EXPLANATION OF THE TENDER DOCUMENTATION No. 56

Název: / Name: „Modernizace teplárny ŠKO-ENERGO – OB2 Kotelny“

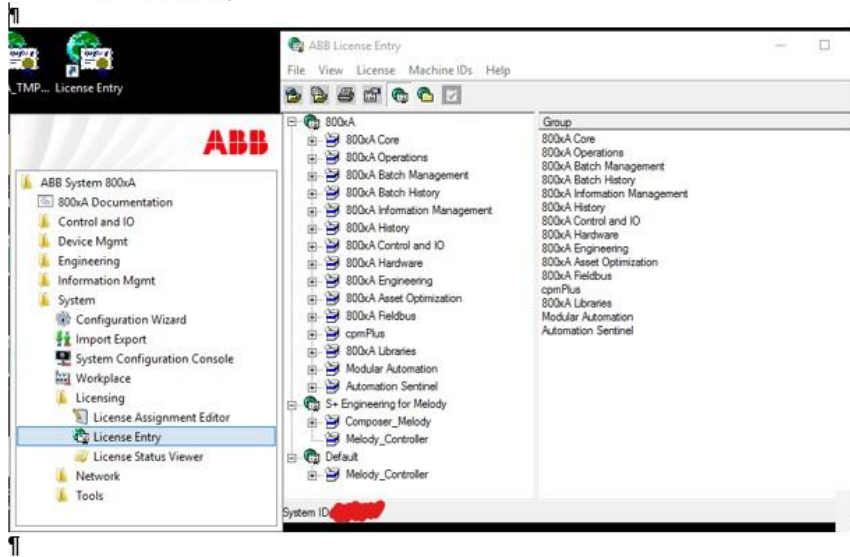
1. Please provide the ABB SID, from the DSC system.

This can be obtained from the system according to following procedure :

1. → log-in to the Aspect-Server
2. → open the "License-Entry"-Tool from the ABB Start-Menu
3. → Select the license on top (here called "800xA")
4. → Get the 4-or-5-digit "System-ID" from the bottom of the license-entry-window (red-marked in the screenshot)

Verze systému 800xA je SID87469 a bude instalována během letní revize 2024.

The 800xA system version is SID87469 and will be installed during the summer 2024 revision.

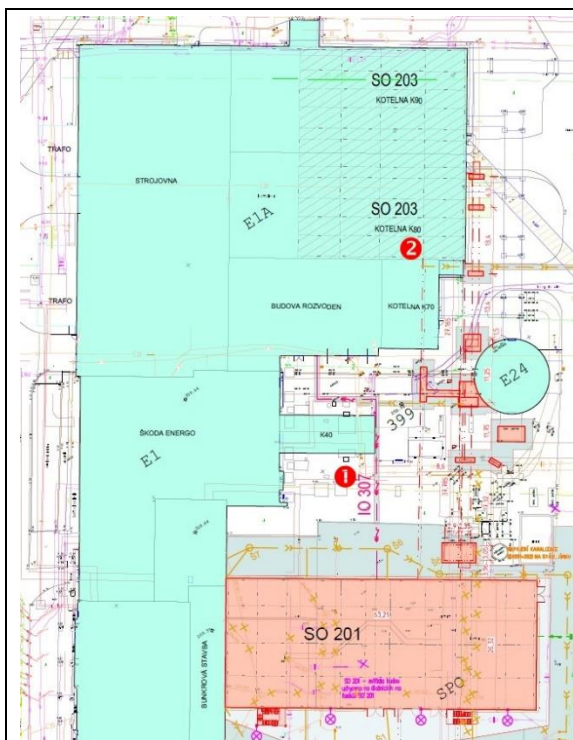
2. Please clarify the scope of nitrogen system for boiler preservation for boiler K20 – shall it be connected with the existing system or delivered as separate.

In case it shall be connected with existing system :

– please provide connection point location

- What shall the existing system be extended ?

Pro účely požární ochrany a stabilního hasícího zařízení budou tyto systémy v rozsahu jiné veřejné zakázky, OB7. Pro technologické účely (v rozsahu této veřejné zakázky, OB2) je možné využít stávajících systémů. Napojovací body jsou zobrazeny na přiloženém výkresu (1 – K20 venkovní přístřešek tlakových lahví, 2 – retrofit – stávající rozvody na úrovni 0m.).

For the purposes of fire protection and stable extinguishing equipment, these systems will be in the scope of a different tender, OB7. For technological purposes (scope of this tender, OB2), it is possible to use existing systems. The connection points are shown on the attached drawing (1 – K20 – outside building of for pressure cylinders, 2 – retrofit – boiler hall 0m).
